Kystdirektoratet

J.nr. 2025 - 49790

Den 18. december 2025

Tilladelse til reetablering af stenrev ved Helnæshoved og Lyø, Lillebælt

Figur.1 Placering af de enkelte registreringer på NOVANA transekt 95500072 (T-7) vest for Helnæs i 2025.

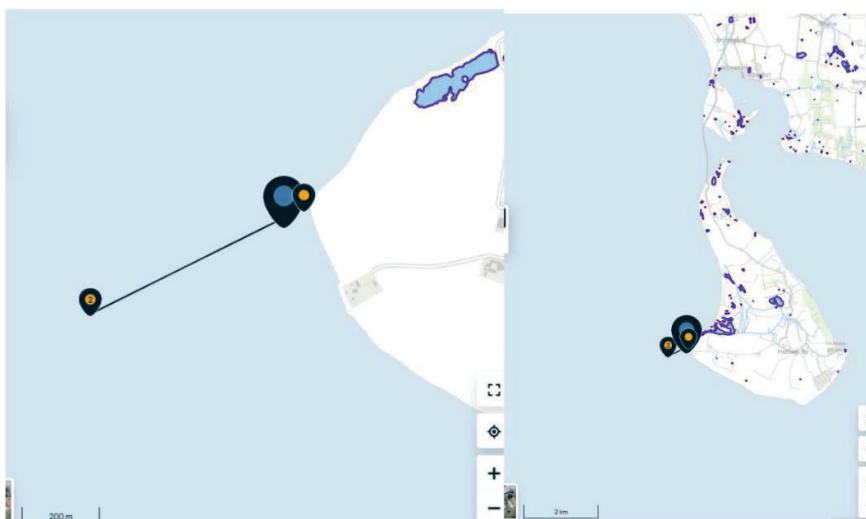
NOVANA overvågningstransekt tæt på

SGAV gør opmærksom på, at der er placeret et NOVANA transekt til kombineret overvågning af makroalger og hårbundsfauna. Placeringen af overvågningstransektet (stationsnr. (95500072 (T-7)) er vist i figur 1 og figur 2 nedenfor. Ved en etablering af stenrev oveni eller meget tæt på dette overvågningstransekt er der risiko for, at resultaterne fra den kommende overvågning vil blive forstyrret. Der skal derfor holdes en afstand på mindst 200 m fra de NOVANA registreringer, der er tættest på den planlagte etablering af stenrevet. Som det ses i figur ligger de konkrete registreringer på transektet ikke på en lige linje, og placeringerne kan variere lidt fra år til år. Koordinaterne for registreringerne på transektet kan downloades på Danmarks Miljøportal under Kemidata -> Hårbundundersøgelser – Marin. Overvågningsmetoden er beskrevet i følgende tekniske anvisninger fra Aarhus Universitet/DCE:

På baggrund af ansøgers oplysninger om en afstand på mindst 250 m ml. transekt og nærmeste stenrev vurderer Kystdirektoratet, at SGAV's bemærkninger er imødekommet, og at resultaterne fra den kommende overvågning ikke vil blive forstyrret.

MST (ansøger) har efterfølgende analyseret og opmålt Stenrevets anlægsområde samt afstanden til NOVANA-transektet. Den nærmeste del af NOVANA-transektet ligger over 250 m fra den del af stenrevet, som er tættest på. Vi vurderer derfor, at arbejdet ikke risikerer at påvirke målingerne.
